**Projet intitulé : « Centrale hydroélectrique au Pont Mollard »
Commune de La Chavanne (73)
(Maître d'ouvrage : CH Pont Mollard, Société Quadran)**

**Avis de l'autorité administrative de l'État
compétente en matière d'environnement
sur le dossier présentant le projet et comprenant l'étude
d'impact**

Avis P n° 2014-000P1248 émis le 20/08/2014 *n° 990*

Figure 2 : Vue d'ensemble du projet (droite) par rapport à la situation actuelle (gauche)
d'après Quadran, Etude d'impact Hydro-M.

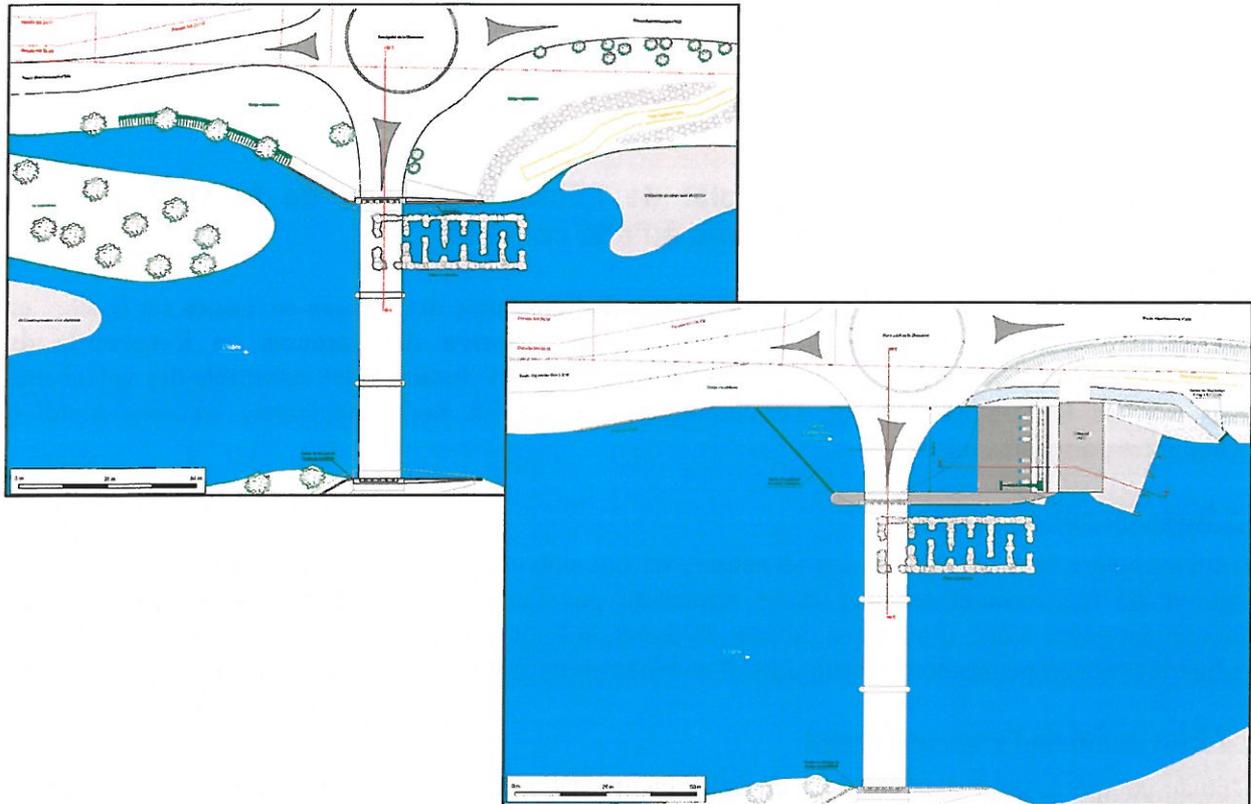
Le pont Mollard est, à l'heure actuelle, constitué d'un radier continu en béton armé sur lequel sont installés un seuil et des piles qui forment 3 travées ; une passe à poissons étant en place sous la travée gauche. L'objectif du projet est la construction d'une centrale pour la production d'énergie électrique à partir de la force hydraulique, au droit du seuil existant (puissance maximale brute de 2500 kW). Il consiste en l'installation de deux turbines Kaplan en rive gauche (sur la commune de La Chavanne), en dérivation du cours naturel de l'Isère (Figure 2). Il prévoit, entre autres, le curage des atterrissements amont, la mise en place d'un canal d'amenée creusé dans le talus sous le pont et équipé de trois vannes d'isolement, et la construction d'un bâtiment usine de 475m². Cette centrale hydroélectrique est conçue pour un fonctionnement au fil de l'eau.

- *Impacts sur la stabilité du pont ?* La construction par dérivation en rive gauche implique de creuser un canal sous le pont et de transformer la culée actuelle en pile. Si la stabilité du pont est évoquée comme un enjeu important dans l'état initial, l'étude d'impact n'aborde pas les impacts du projet sur ce point, jugés inexistantes : « Le projet de construction [...] n'aura donc pas d'incidence sur la structure du pont et donc pas d'incidence sur sa stabilité ». Le dossier précise que « La culée de rive n'est pas une culée au sens conventionnel des ponts mais une pile de rive

ancrée sur un radier continu » et justifie ainsi que la stabilité de l'ouvrage ne sera pas altérée. Or, les opérations consistant à fixer des palplanches relativement longues pour créer le canal contre la « pile-culée » amènent l'autorité environnementale à craindre des difficultés de réalisation et une fragilité de la structure du nouvel ouvrage, au regard des sollicitations attendues, avec notamment un risque de déviation des palplanches. On peut donc s'interroger sur la faisabilité technique du projet au regard des opérations de génie civil à mener, et sur leurs impacts possibles sur la stabilité du pont (contraintes sur la pile-culée de gauche, résistance de la nouvelle dalle de couverture, etc.)
